関西電力株式会社高浜発電所の発電用原子炉設置変更許可申請（1号、2号、3号及び4号発電用原子炉施設の変更）に関する審査について

令和2年10月
原子力規制委員会

関西電力株式会社高浜発電所1号炉、2号炉、3号炉及び4号炉の設置変更許可申請 (津波警報等が発表されない可能性のある津波への対応) に関する審査について

2. 潮位観測システム（防護用）による津波防護設計

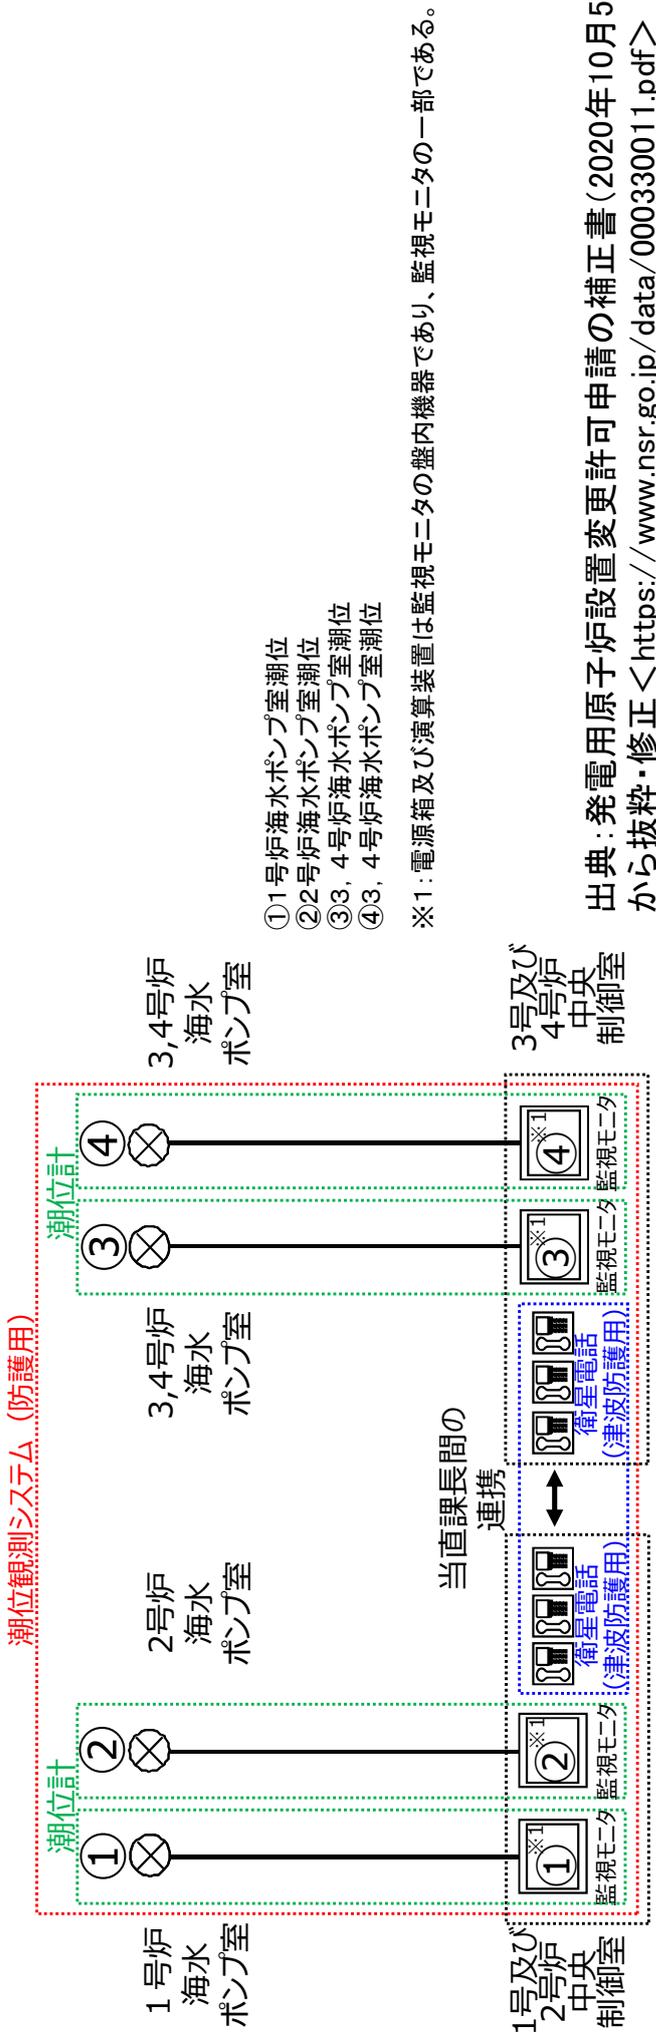
規制委員会は、以上の設計について、

- ・潮位観測システム（防護用）の安全機能の重要度分類は、取水路防潮ゲート（MS-1）と同等であること
- ・潮位観測システム（防護用）は、1号炉から4号炉で共用することにより、津波を異なる位置で複数台の潮位計により監視することで、安全性が向上していること
- ・潮位観測による閉止判断基準の確認は、1号及び2号炉中央制御室において取水路防潮ゲートの閉止操作を行うため、1号及び2号炉中央制御室と3号及び4号炉中央制御室が衛星電話（津波防護用）を用いて相互に連携して行うとすることを確認。
